特定原子力施設監視・評価検討会
(第111回)
資料5-3

特定原子力施設監視・評価検討会 コメント回答

地盤モデルの妥当性について

東京電力ホールディングス株式会社

図 加速度応答スペクトルの比較(水平方向, h=0.05)

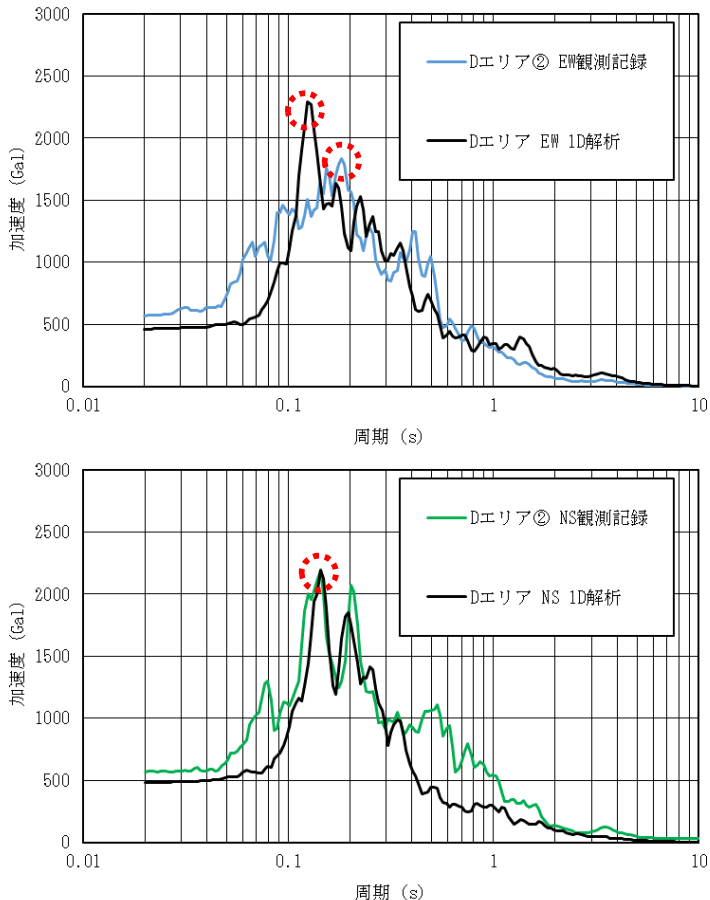
- 加速度応答スペクトルのピークの周期は解析値と観測記録で0.1~0.2sでほぼ一致。特にNS方向加速度は第2ピークの周期も一致。

図 加速度応答スペクトルの比較(鉛直方向, h=0.05)

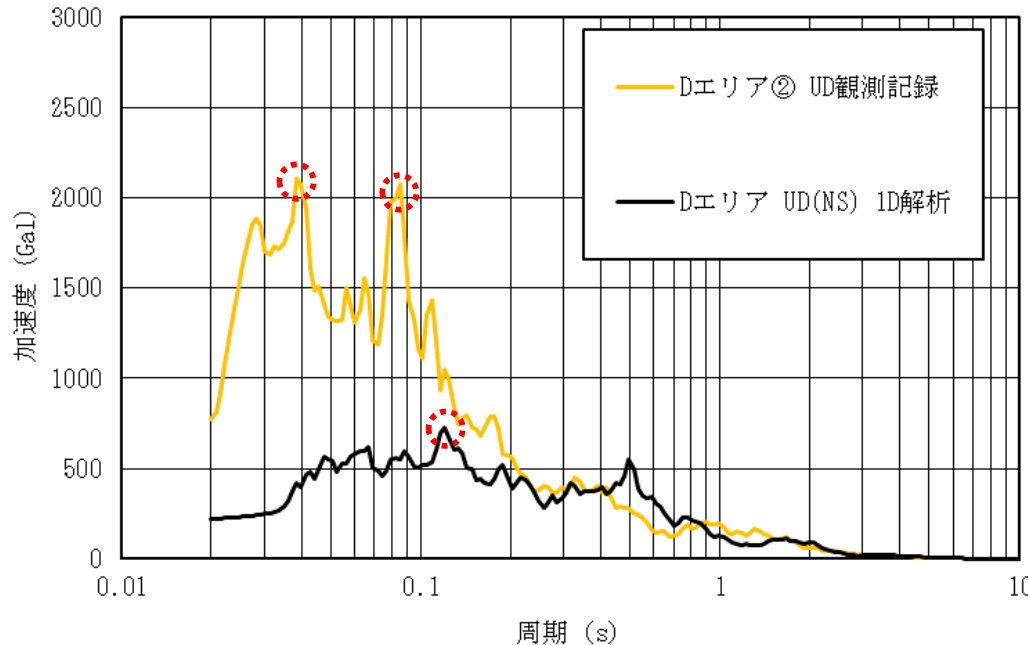
- 加速度応答スペクトルのピークの周期が、解析値 (0.1s) と観測記録 (0.04s, 0.08s) で異なる。振幅も異なる。

図 加速度応答スペクトルの比較(水平方向, h=0.05)

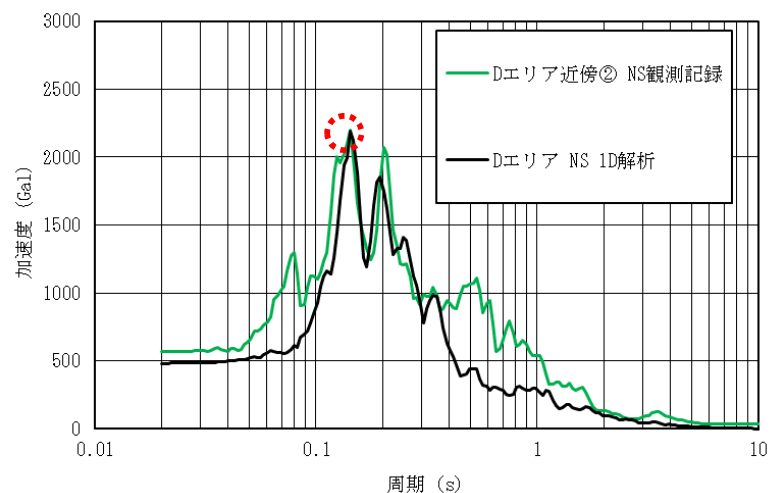
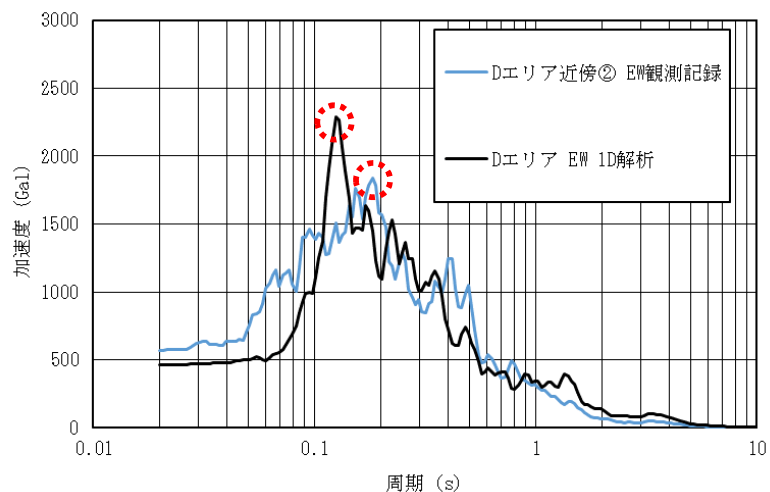
- 加速度応答スペクトルのピークの周期は解析値と観測記録で0.1~0.2sでほぼ一致。特にNS方向加速度は第2ピークの周期も一致。

図 加速度応答スペクトルの比較(鉛直方向, h=0.05)

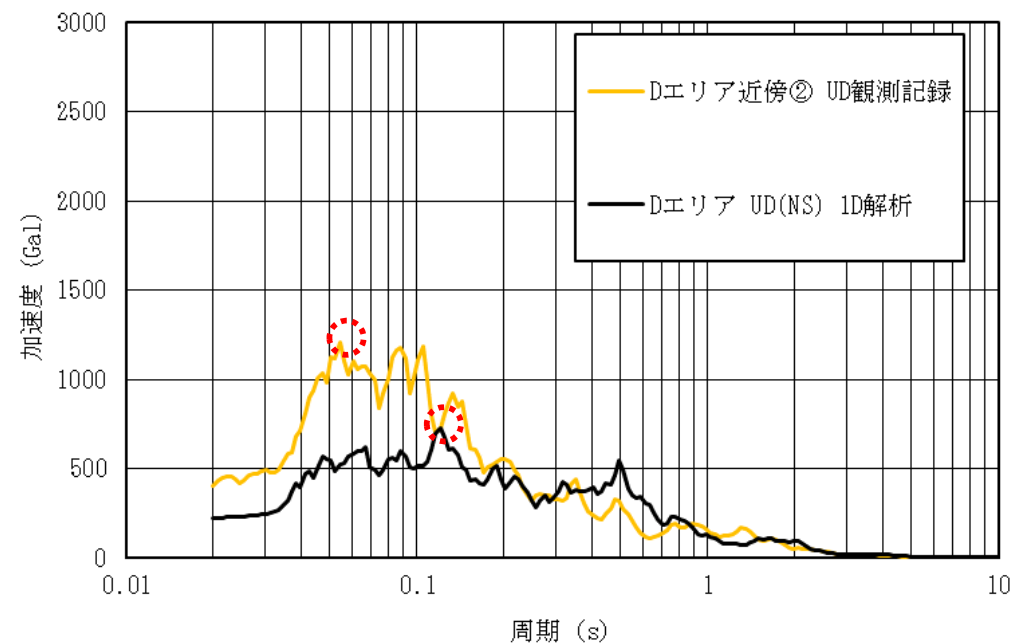
- 加速度応答スペクトルのピークの周期が、解析（0.1s）と観測（0.05s）で異なる。振幅も異なる。

図 加速度応答スペクトルの比較(水平方向, h=0.05)

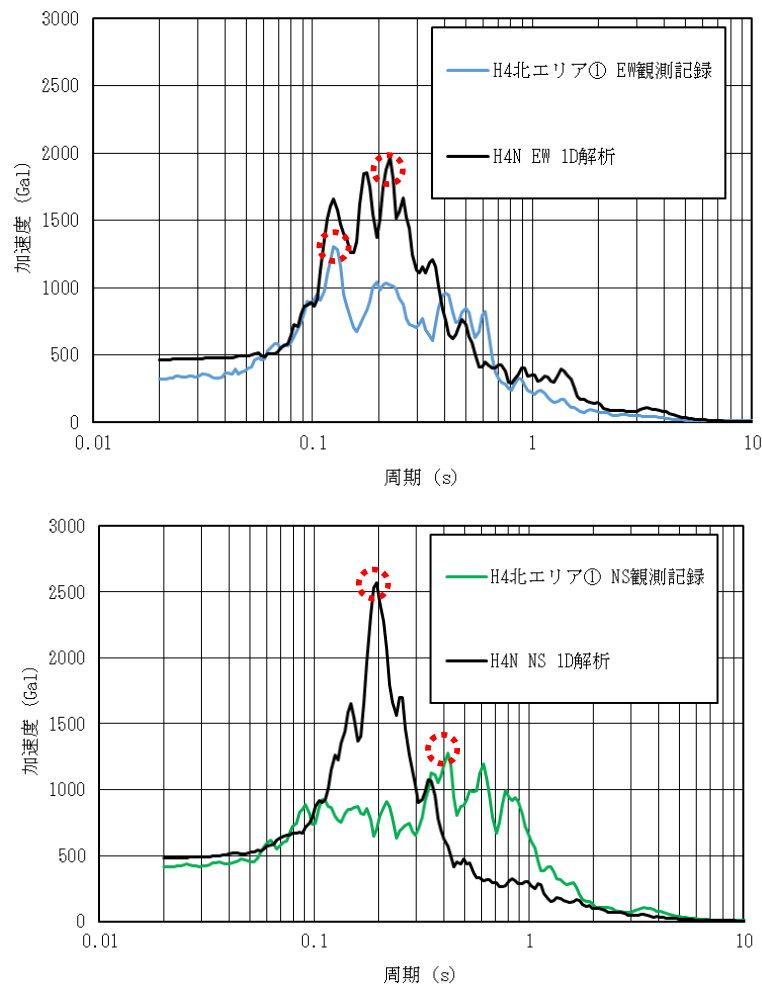
- 加速度応答スペクトルのピークの周期が，解析値（EW：0.2s，NS：0.2s）と観測記録（EW：0.1s，NS：0.4s）で異なる。NS方向加速度は振幅も異なる。

図 加速度応答スペクトルの比較(鉛直方向, h=0.05)

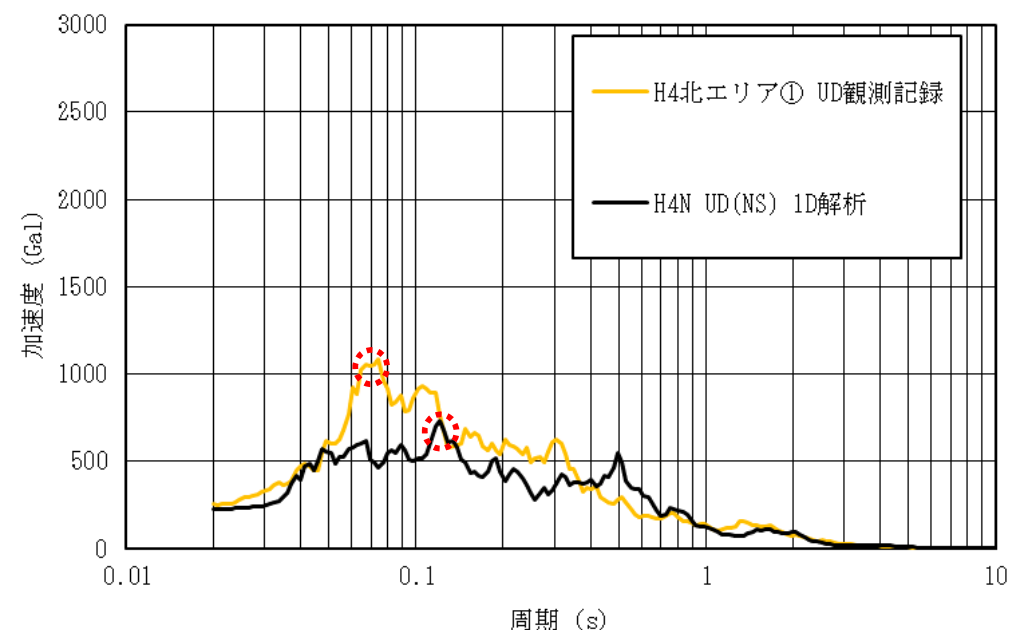
- 加速度応答スペクトルのピークの周期が，解析値（0.1s）と観測記録（0.07s）で異なる。振幅も異なる。
